ACLARACIONES ADICIONALES REUNIÓN DE ACLARACIÓN

LICITACIÓN PÚBLICA N° 051/2014 "ADQUISICIÓN DE EQUIPOS DE TRANSMISIÓN SDH-DWDM, SISTEMA GESTIÓN E INSTALACIÓN"

Figura 3. Diagrama referencial del equipamiento SDH, DWDM, requerido.

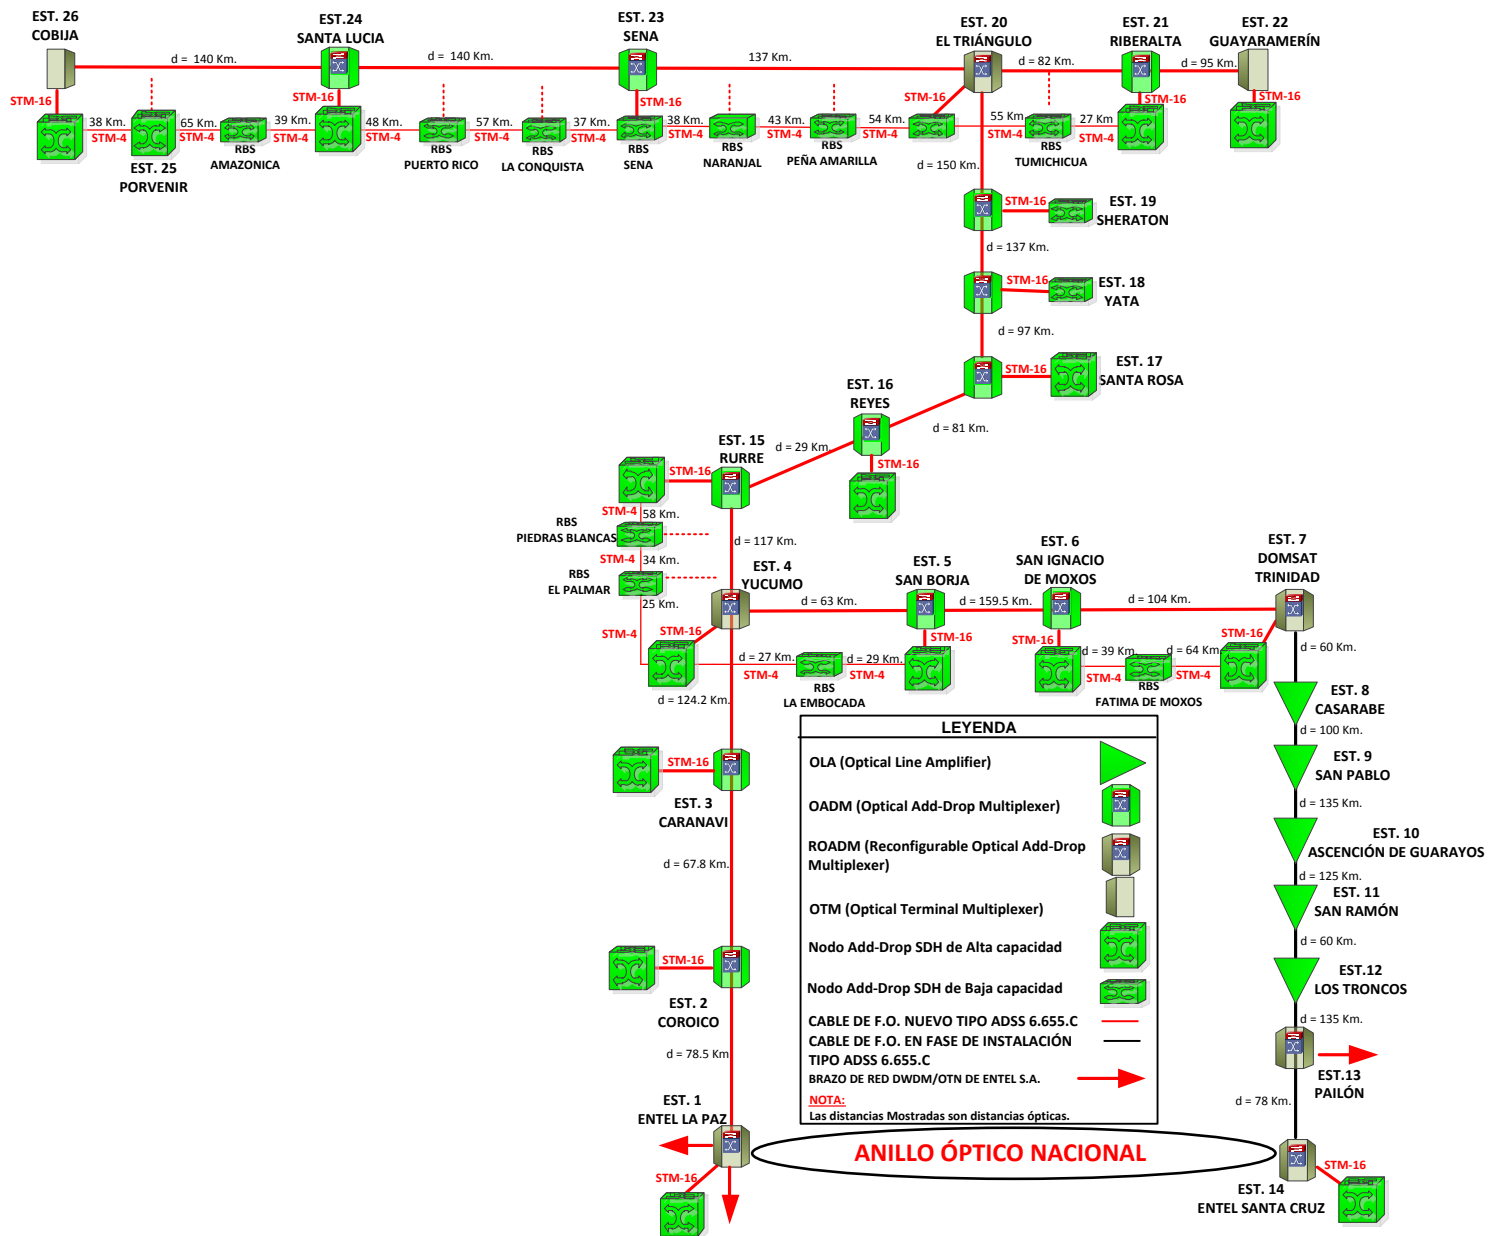
4.- Se tiene unas distancias de la figura 3. Las distancias son muy largas en algunos casos en La Paz-Trinidad.	ENTEL S.A. ACLARA: La señal se regenera de acuerdo al diagrama del TBC.

<p>17.- Parte II: Ítem 10.1 MANUALES TÉCNICOS. El Proponente debe entregar dos (2) juegos de manuales técnicos en formatos impreso y electrónico, referidos a: La descripción del equipamiento SDH, DWDM, especificaciones técnicas, configuración, Troubleshooting, Operación y Mantenimiento. Consulta: La entrega de estos manuales impresos que se indica en la cláusula 10.1 se refieren a manuales adicionales después de la adjudicación? Esto debido a que en el Punto 1.6 se solicita la entrega en formato digital. Por favor aclarar la clausula</p>	<p>ENTEL S.A. ACLARA: El proveedor adjudicado debe presentar los manuales en formato impreso y electrónico.</p>
<p>18.- Aclaración de parte de ENTEL S.A.</p>	<p>ENTEL S.A. ACLARA: En el enlace a cobija Localidad Camacho se confirmó que no se dispone de energía eléctrica. Pero la población SENA tiene energía por tanto el equipamiento SDH se instalará en localidad amazónica y el equipo DWDM se instalará en SENA. Se publicará y se Detalla en</p>

TEMAS TRATADOS	ACLARACIÓN
	la Figura 3. Diagrama referencial del equipamiento SDH, DWDM, requerido. (Líneas Abajo)
19.- Requerimiento 2. Tabla de requerimientos generales indica nodos SDH cantidad 14 y en la lista de sitios aparece 10 sitios. Cuál es la cantidad exacta de gabinetes Outdoor.	ENTEL S.A. ACLARA: Todos los equipos donde existe una Radiobase son Outdoor. Se Adjunta Tabla Coordenadas y tipo de estaciones que involucra el proyecto.
